BOLETIM TÉCNICO Nº 0341.0

LINHA	PRODUTO	MODELO	ELABORADO POR:	APROVADO POR:
Marrom	TV	Chasssi CW81A Chassis CW81B	Vanderlei	☑ SUP: Valdiney ☐ GER: ☐ DIR:

ASSUNTO: Ruído na imagem dos canais baixo

Fig. 2

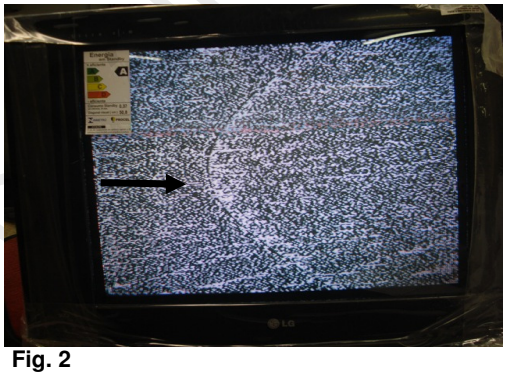
Sintoma: Ruído na imagem.

Defeito: Ruído na imagem com sinal fraco para os canais baixo conforme figura 1 e 2.

Fig. A

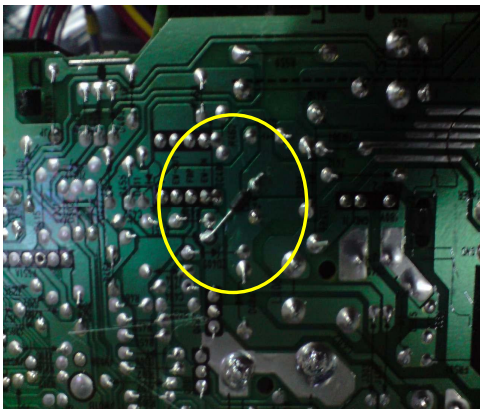
Modelos 21FU1/4RL-L3 - Chassis CW81A.
Aplicar (1nF 10% 50V) da base do Q405 ao negativo do C309.

Solução:
1 - Aplicar um capacitor de 1nF 10% 50V conforme figura A e B.

Posição	Part. Number	Especificação
C001	EAE34163602	1nF 10% 50V

Fig. B

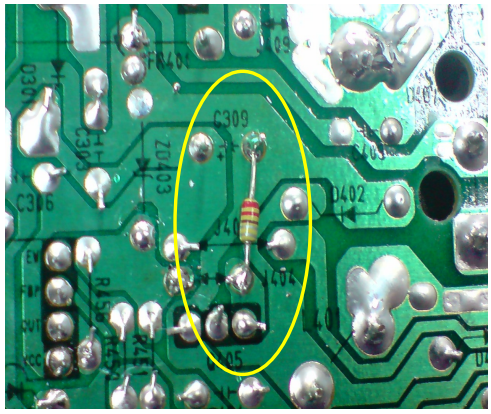
Modelo 21FU6TL/21FJ8RL - Chassis CW81B.
Aplicar (1nF 10% 50V) da base do Q405 ao negativo do C309.

Posição	Part. Number	Especificação
C001	EAE34163602	1nF 10% 50V
